## Stellungnahme / Rückmeldung / Sachstand / Bericht

Zur Maßnahme: Calisthenics-Sportanlage

Drucksachen Nummer: 18820-20

Ort: Dusterstraße

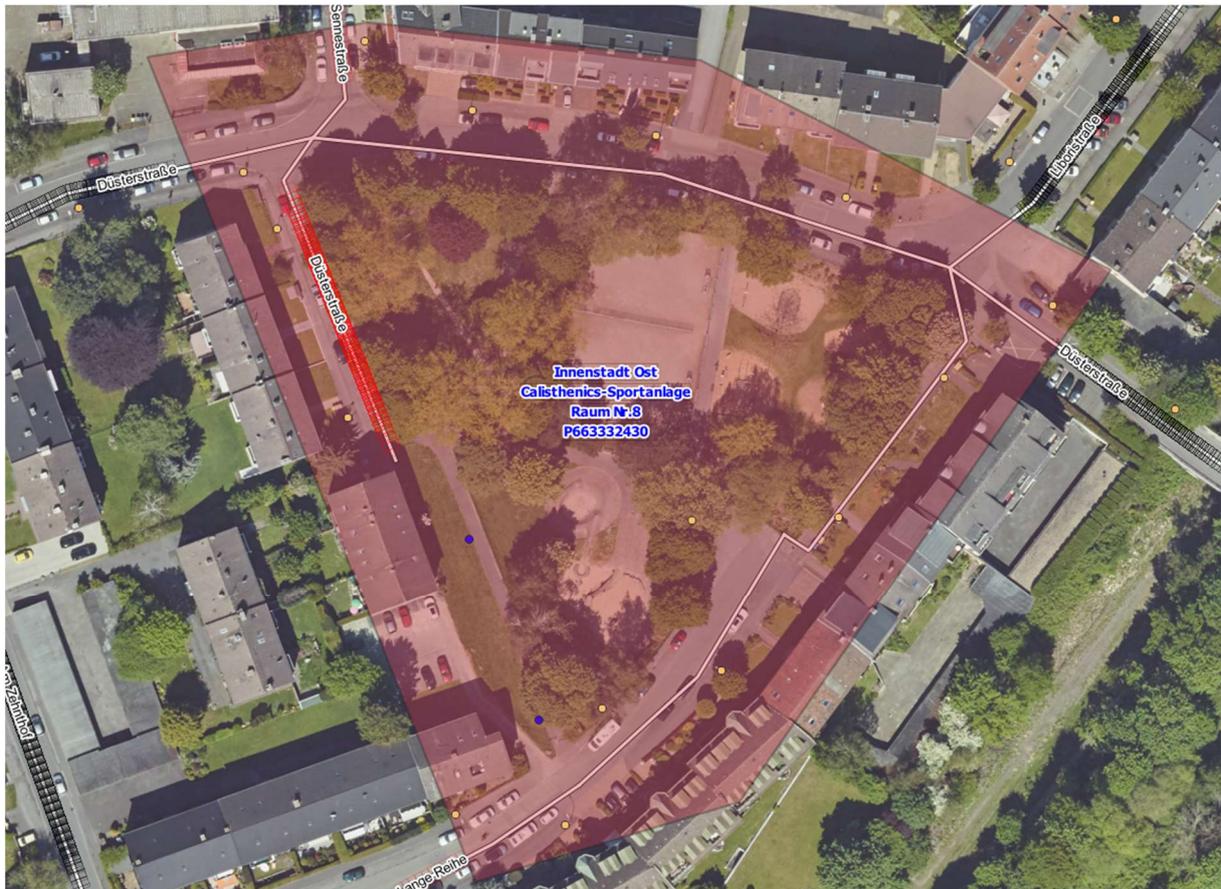
Der Raum wurde in das Angstraukaster aufgenommen, da der Bereich als Angstrau laut Niederschrift DS.Nr 18820-20 bewertet worden ist.

Der rosa transparent dargestellte Raum umfasst den Angstraum.  
Die zwei blauen Punkte entlang des beschriebenen Durchgangswegs zeigen die Positionen der zunächst geplanten Erweiterung der Lichtpunkte.

Dieser führt mehrere Bedenken, wie das Streulicht der Leuchten in Wohnbereiche hinein, ausgeweitete Spielzeiten von Kindern und Jugendlichen und durch die zusätzliche Beleuchtung ausweitende kriminelle Tätigkeiten, auf.

- Moderne LED-Leuchten richten das Licht direkt auf den zu beleuchtenden Weg. Die Streuung, welche man von konventionellen Leuchten kennt, ist hierbei deutlich reduziert. Gleichgesetzt mit einer nicht vorhandenen Beleuchtung kann dies jedoch nicht werden.
- Ein Raum, der durch eine Beleuchtung aufgewertet wird, bewirkt evtl. dass mehr Menschen diesen nutzen (Voraussetzung!) und einen eigenen Sozialraum bilden und reduziert somit das Angstepfinden und das Treffen von sozialen Randgruppen laut mehrerer Studien zum Thema Angsträume.
